**budowy chodnika w ramach przebudowy istniejącego pasa drogi  
powiatowej w miejscowości  
Łukówiec gmina Karczew.**

**Dotyczy:** uzgodnienia sposobu odwodnienia dla potrzeb budowy chodników na terenie gminy Karczew

**Dotyczy:** uzgodnienia konstrukcji dla potrzeb budowy chodników na terenie gminy Karczew

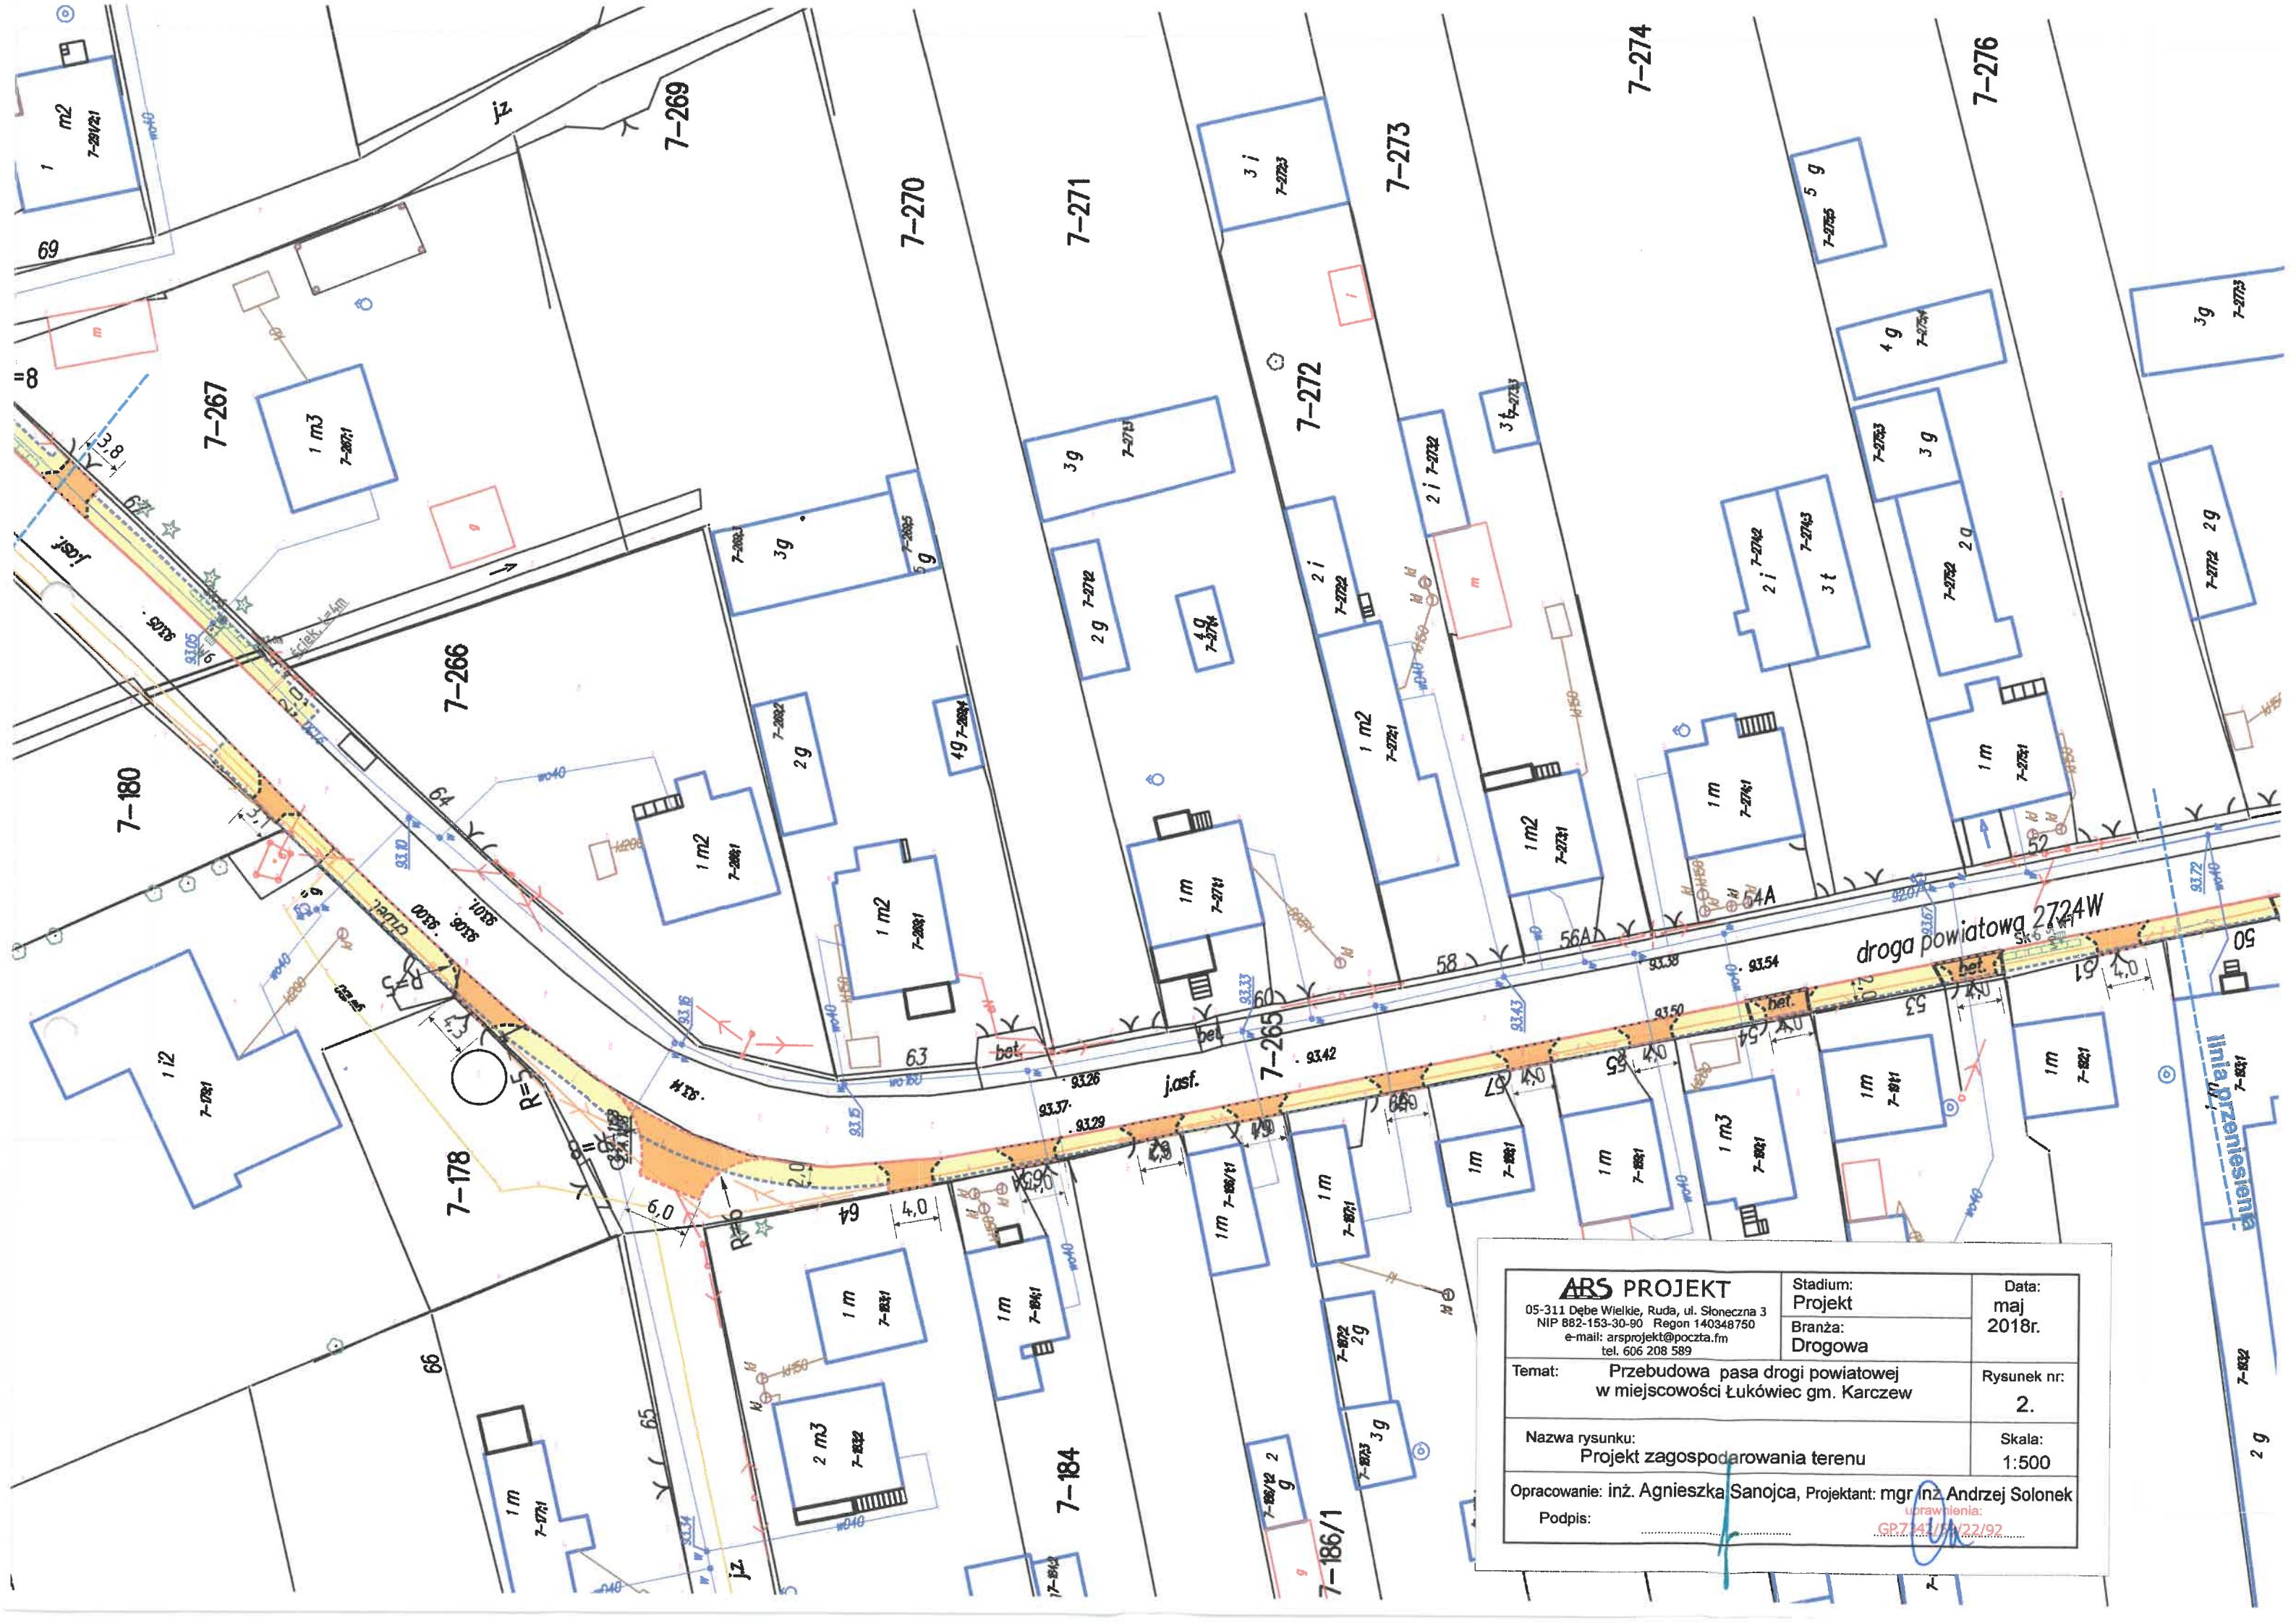
1. Rysunek nr 1: na wewnętrznej stronie łuku drogi, na wysokości posesji 72, 74A należy zaprojektować odwodnienie (wpust + skrzynki rozsączające), na wysokości działek 7-286 i 7-267 zwiększyć ilość skrzynek rozsączających dwukrotnie,

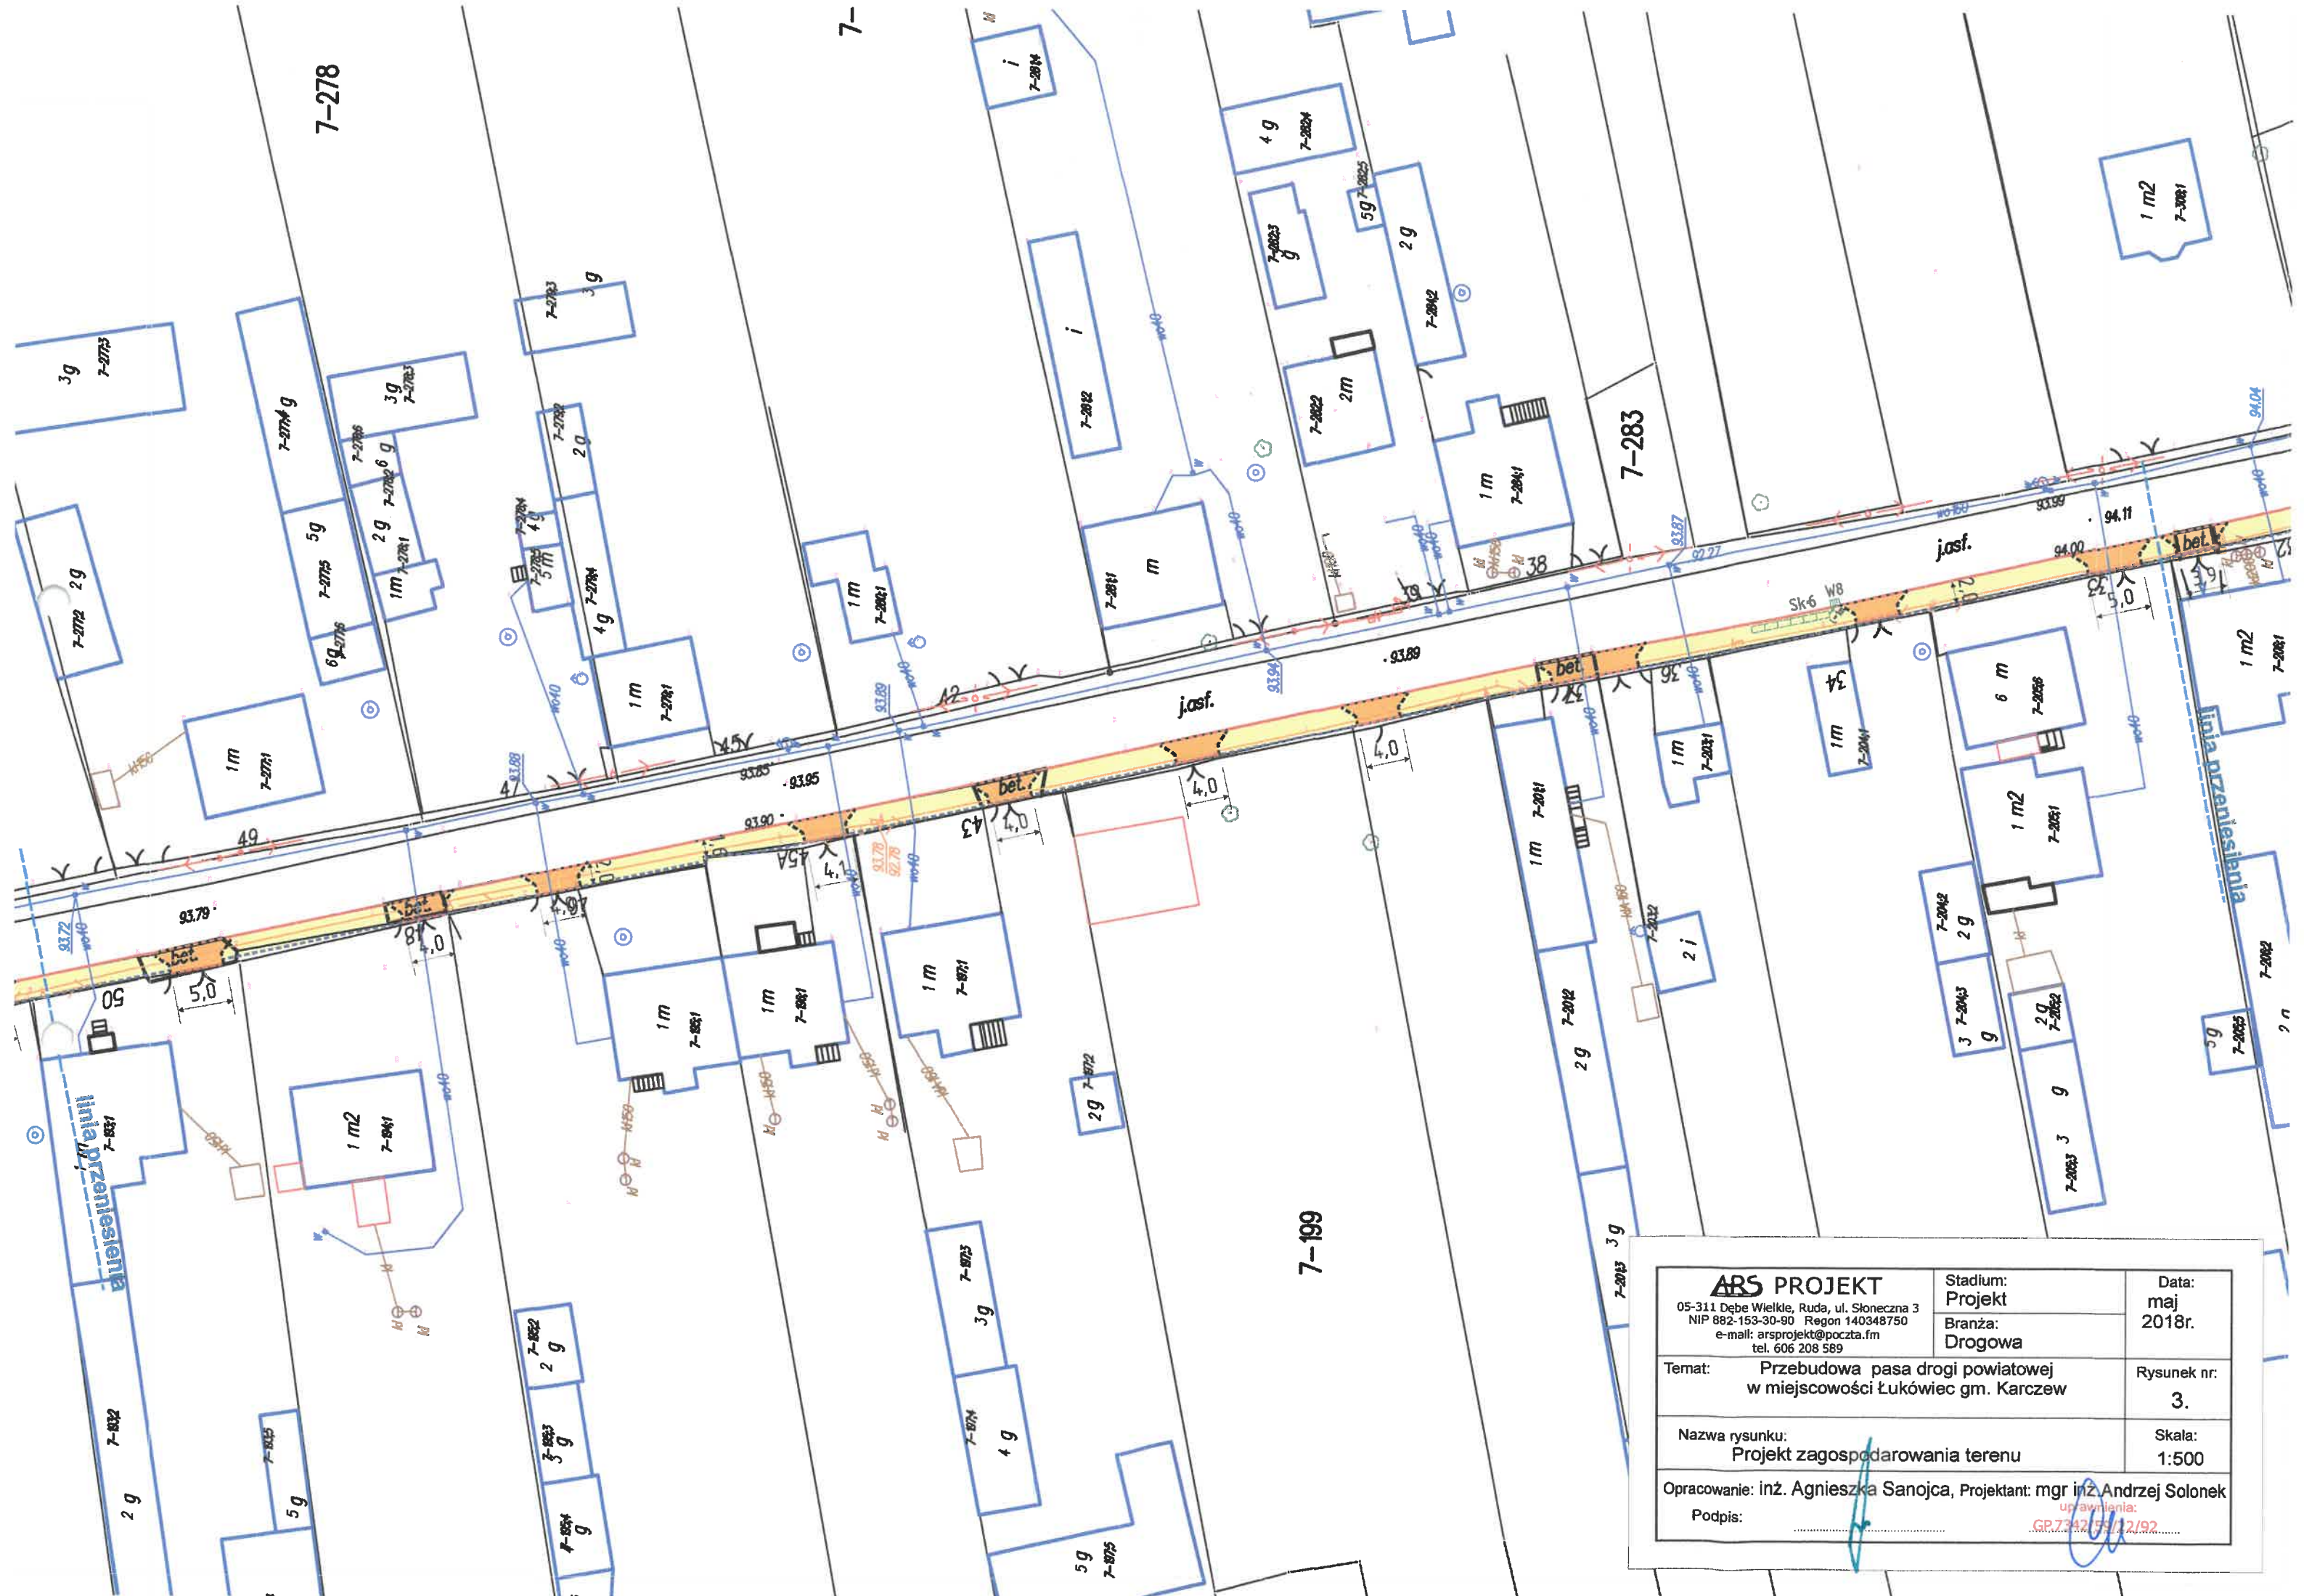
2. Rysunek nr 2: na wysokości działki 7-267 oraz przy posesji nr 51 zwiększyć ilość skrzynek rozsączających dwukrotnie,
3. Rysunek nr 3: na wysokości posesji nr 34 zwiększyć ilość skrzynek rozsączających dwukrotnie, rozważyć możliwość wykonania dodatkowej studni osadnikowej przepływowej pomiędzy kratką ściekową a skrzynkami rozsączającymi,

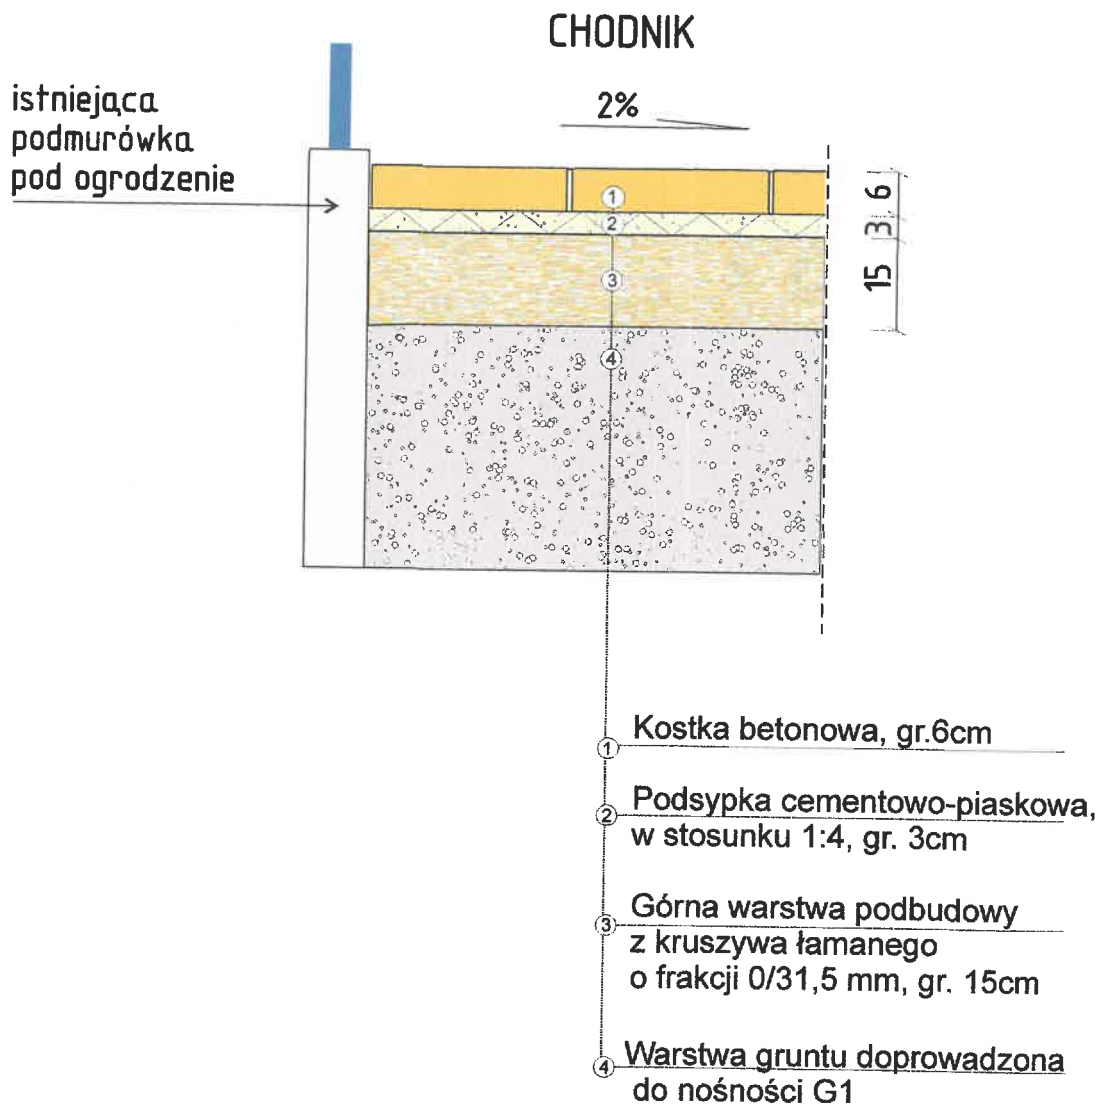
1. szczegół konstrukcyjny – chodnik – Rysunki A, B i C warstwę górnej podbudowy chodnika (kruszywo łamane frakcji 0/31,5 mm) zwiększyć do grubości 15 cm,
2. szczegół konstrukcyjny – zjazdy – Rysunek D – bez uwag.
